**ARPAT - DIREZIONE TECNICA - Settore VIA/VAS**  
Via Ponte alle Mosse, 211 - 50144 - Firenze

del 16 ottobre 2023

**Oggetto:** AUTOSTRADA A1 MILANO-NAPOLI - Tratta Barberino di Mugello/Firenze Nord -  
Commento al rapporto TECNE sull'attività di monitoraggio trimestre *Aprile-Giugno 2023*.

Figura 1: stazione di monitoraggio fissa A1-BF-BM-A3-04 (media giornaliera PM10 e PM2.5), dati II trimestre 2023.

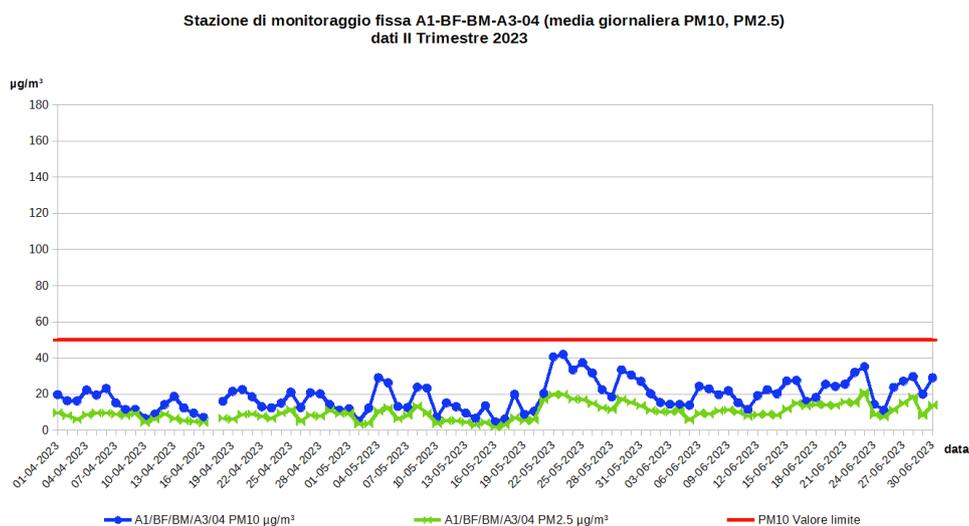
anomalie. I valori registrati si mantengono al di sotto dei limiti di legge e gli andamenti sono quelli attesi per ciascun inquinante. Relativamente al PM10 le concentrazioni seguono l'andamento del PM2.5 (Figura 1). Non emergono osservazioni degne di nota.

Figura 2: stazione di monitoraggio fissa A1-BF-BM-A3-04 (media giornaliera PM10), confronto con la media delle contemporanee concentrazioni di PM10 delle stazioni regionali di monitoraggio (RRT-FI Agglomerato di Firenze) urbane traffico e urbane fondo prese come riferimento, dati II trimestre 2023.

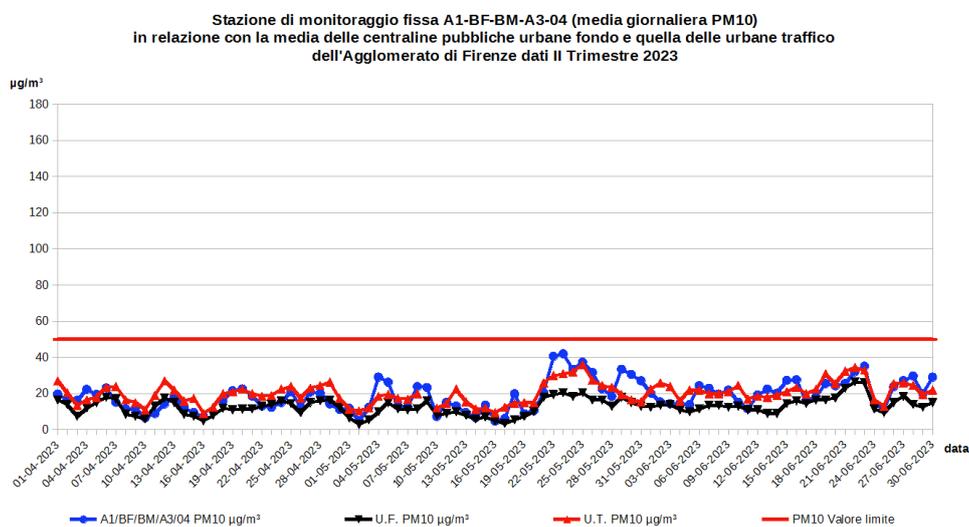
Nella Figura 2 le concentrazioni di PM10 rilevate dalla stazione di monitoraggio fissa A1-BF-BM-A3-04 (media giornaliera PM10) sono poste in relazione con le concentrazioni medie di PM10 delle stazioni regionali di monitoraggio prese come riferimento (fondo: FI-Scandicci e FI-Bassi; e traffico: FI-Gramsci, FI-Mosse). Non emergono osservazioni degne di nota.

Figura 3: stazione di monitoraggio fissa A1-BF-CA-A3-05 (media giornaliera  $\text{PM}_{10}$  e  $\text{PM}_{2.5}$ ), dati II trimestre 2023.

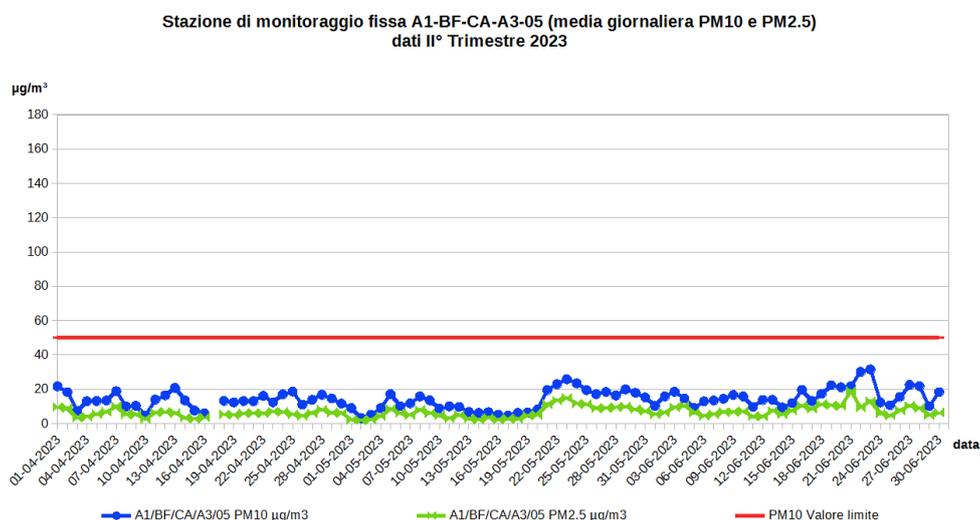
Il grafico di Figura 3 mostra l'andamento delle concentrazioni di  $\text{PM}_{10}$  e  $\text{PM}_{2.5}$  registrato dalla postazione fissa A1-BF-CA-A3-05; come atteso l'andamento del  $\text{PM}_{2.5}$  segue quello del  $\text{PM}_{10}$ . Non emergono osservazioni degne di nota.

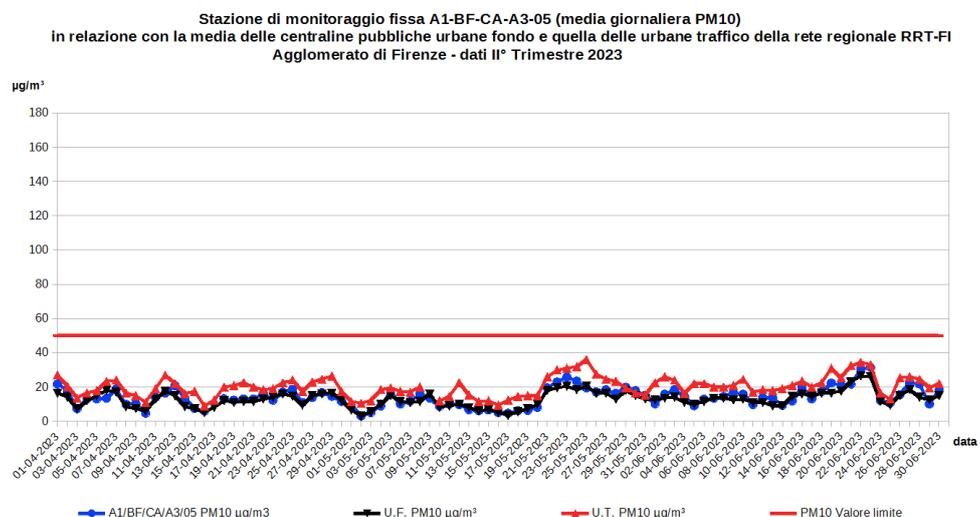
Nella Figura 4 le concentrazioni di  $\text{PM}_{10}$  rilevate dalla stazione di monitoraggio fissa A1-BF-CA-A3-05 (media giornaliera  $\text{PM}_{10}$ ) sono poste in relazione con le concentrazioni medie giornaliere di  $\text{PM}_{10}$  delle stazioni regionali di monitoraggio prese come riferimento (fondo: FI-Scandicci e FI-Bassi; traffico: FI-Gramsci, FI-Mosse). Non emergono osservazioni degne di nota.
